CONCEPTO TÉCNICO No. CT – 5067

Localidad	3 – Santa Fe
UPZ	92 – La Macarena
Sector Catastral	La Macarena
Dirección	Cr 4A No. 26-75 (Nueva Nomenclatura)
CHIP	AAA0153EPLW
Manzana Catastral	06
Predio Catastral	31
Fecha de Visita	Diciembre 5 de 2007
Área aprox. (m^2)	557
Solicitante	Curaduría Urbana No. 4
Tipo de Amenaza	Remoción en Masa

Fotografías No.1 y 2. Predio donde se busca adelantar el proyecto ubicado en la Cr 4A No. 26-75.

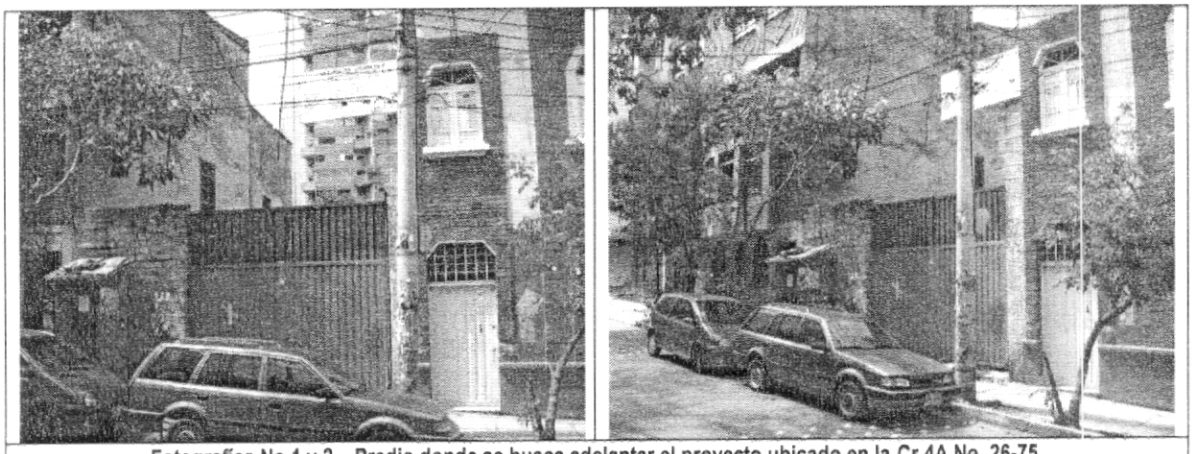
En el predio objeto del presente concepto técnico, se encuentra un lote aparentemente vacío en el que no se pudo constatar su interior; sin embargo, en inmediaciones del mismo, en el momento de la visita no se evidenciaron daños que permitan inferir la presencia de procesos de inestabilidad activos dentro del área del proyecto (ver Fotografías No.1 y 2).
